COMUNI DI VENOSA E MONTEMILONE (PZ)
LOCALITA' "PIANO REGIO"

PROGETTO PER LA REALIZZAZIONE DI **IMPIANTO EOLICO** **"PIANO REGIO"**

Relazione di riscontro alle integrazioni richieste con Nota MiC 0029505-P

PRGDT_GENR04000_00

Figura 4. Rendering post-operam della Stazione Utente

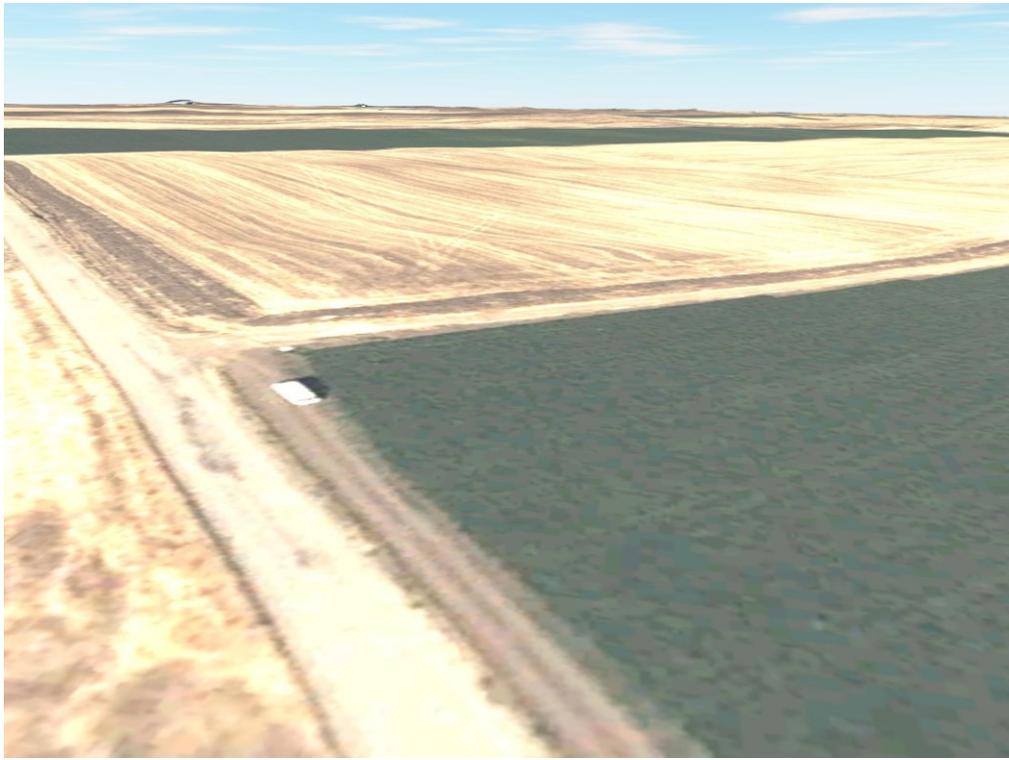
- 5) *Descrizione attraverso elaborati grafici e fotosimulazioni delle possibili opere di mitigazione paesaggistica relative in particolare alle piazzuole, alle strade, alla stazione utente e alle opere di connessione;*

Per le opere di connessione è invece prevista una mitigazione dell'inserimento della stazione utente mediante l'utilizzo di alberature autoctone lungo il perimetro della recinzione e utilizzando il materiale scavato e misto cava per il ripristino dell'area e la realizzazione della piazzola. Per il cavidotto non sono previste opere di mitigazione paesaggistica in quanto, trattandosi di un'opera interrata, non è percepibile.

Nelle Figura 3 e Figura 4 la stazione utente dimostra di non avere un impatto paesaggistico significativo. È evidente il contrasto di colore tra il fondo bianco della piazzola e il conglomerato cementizio dell'edificio che può essere facilmente evitato tramite verniciatura. L'alberatura attorno alla recinzione maschera quasi completamente l'interno da 3 punti vista su 4. La parte di recinzione frontale rimane priva di alberatura per agevolare possibili interventi successivi e l'ingresso di macchine operatrici.

Figura 5. Ipotesi A del cavidotto

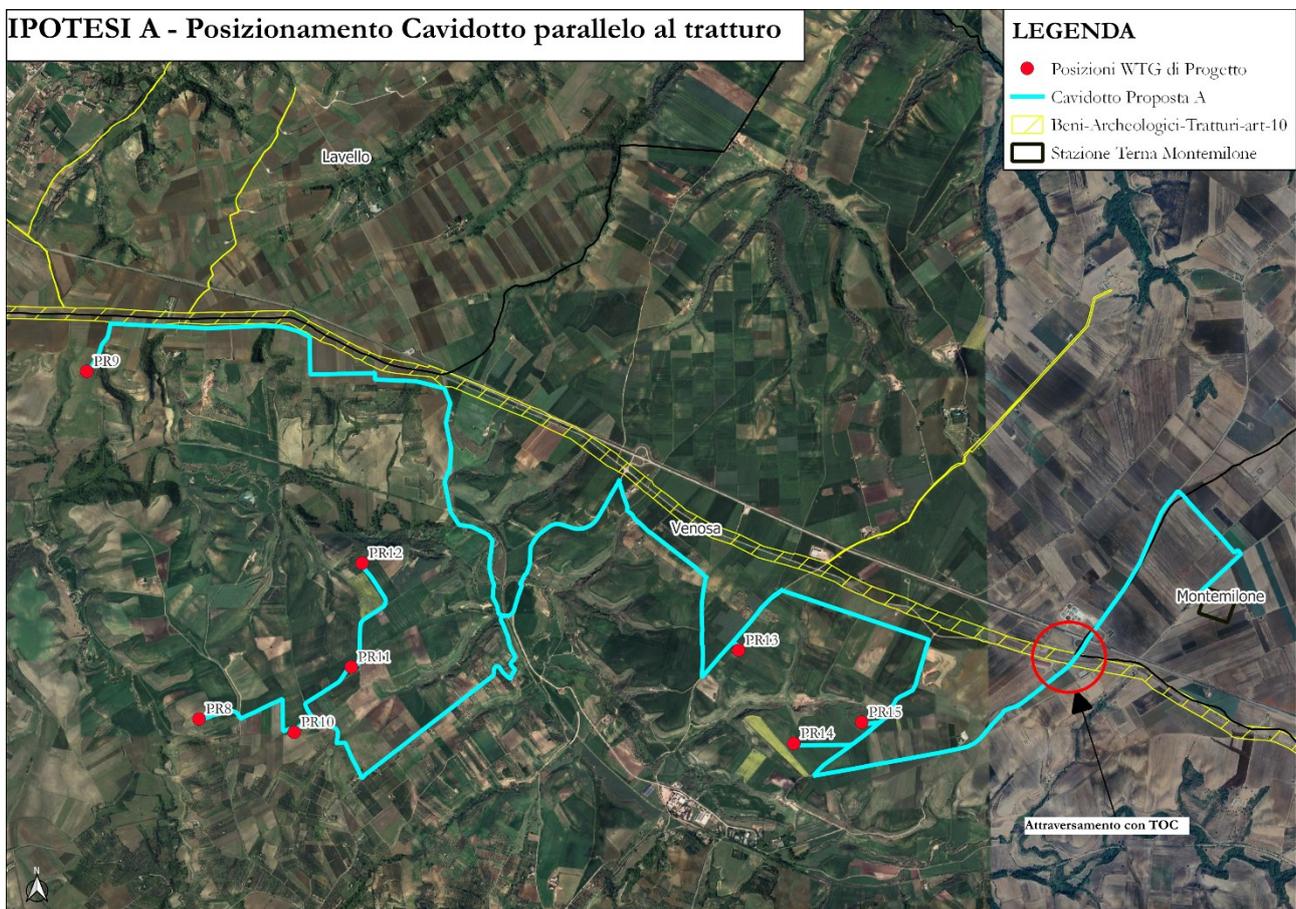
Il Ministero della Cultura evidenzia nella richiesta di integrazioni l'interferenza del cavidotto di connessione dell'impianto in oggetto, con il Regio Tratturo Melfi-Castellaneta (S.P.168), riportando quanto segue.

"Il cavidotto di connessione segue per un tratto significativo il Regio Tratturo Melfi — Castellaneta (S.P.168); il suddetto tratturo con D.M. 22.12.1983 è stato dichiarato d'interesse culturale ai sensi dell'art. 10 del Codice dei Beni Culturali e del Paesaggio e, dunque, sottoposto a tutte le disposizioni di tutela previste per il patrimonio culturale (Capo II, sezione I del Capo III e sezione I del Capo IV del D. Lgs 42/2004). La circostanza che ancora oggi il tratturo rappresenti un asse di percorrenza, rientrando nel sistema stradale del territorio, non costituisce in alcun modo una derubricazione del vincolo che, pertanto, è da considerarsi pienamente vigente. La proposta progettuale, che prevede non l'attraversamento del tratturo in questione ma il posizionamento di buona parte del cavidotto al di sotto del sedime dell'antico tracciato che, come da layout di progetto, verrebbe inciso per una lunghezza di circa 10 km (PR_2023_SABAP-BAS_Studio_del_Rischio_Archeologico, p. 101), risulta incompatibile con le esigenze di salvaguardia della stratigrafia archeologica, oggetto, come sopra richiamato, di specifica disposizione di tutela."

Il primo percorso denominato "Percorso A" in Figura 5 prevede la posa del cavidotto in una fascia di terreno parallela al tracciato dell'ex tratturo, in modo da garantire la non sovrapposizione dei due percorsi. Questa ipotesi comporterebbe un incremento notevole delle aree interessate dal Piano Particolare di Esproprio (sia in termini di volume che di valore) a causa delle numerose particelle di proprietà di soggetti privati che sarebbero interessate dal percorso alternativo.

Entrambe le ipotesi, fra di loro evidentemente alternative, prevedono necessariamente un attraversamento puntuale del tracciato dell'ex tratturo, dovuto al posizionamento della futura SE di Terna al di là del suo tracciato viario: l'attraversamento verrà realizzato in TOC per prevenire qualsiasi impatto negativo.

Come mostrato nelle figure riportate sotto, il cavidotto è esterno alle aree del tratturo in entrambe le ipotesi.
